Ist-Zustand und Planungsstand der Mauer

Nachteile der geplanten Variante

Mängel der Planung aus Sicht des WSA

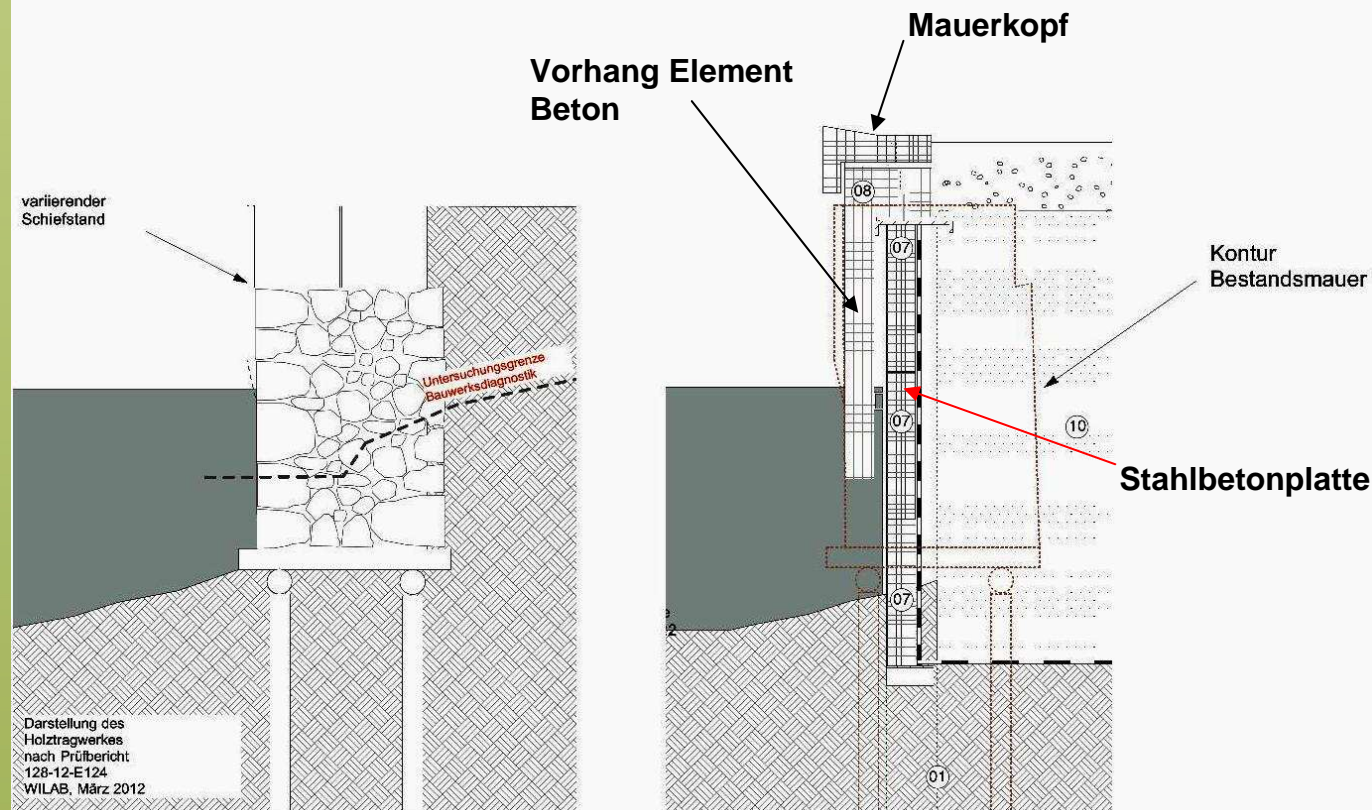
1. Zu geringe Einbindetiefe der Stahlbetonplatten in den Boden
2. Keine ausreichende Dichtung zur Landseite (Ausspülungen)
3. Keine ausreichende Verdichtung zwischen Träger und Platte
4. Schlechte Anbindungs-möglichkeiten an die Zwangspunkte (Friedensbrücke, altes Widerlager)
5. Hohe Folgekosten

Vorschlag WSA / Verwaltung

Spundwand

- 1. Gute Einbindung**
- 2. Hohe Lastaufnahme**
- 3. Hohe Verdichtung**
- 4. Gute Anbindung an die Festpunkte**
- 5. Erhalt des historischen Mauerwerks**
- 6. Folgekosten erst nach ca. 80 Jahren**
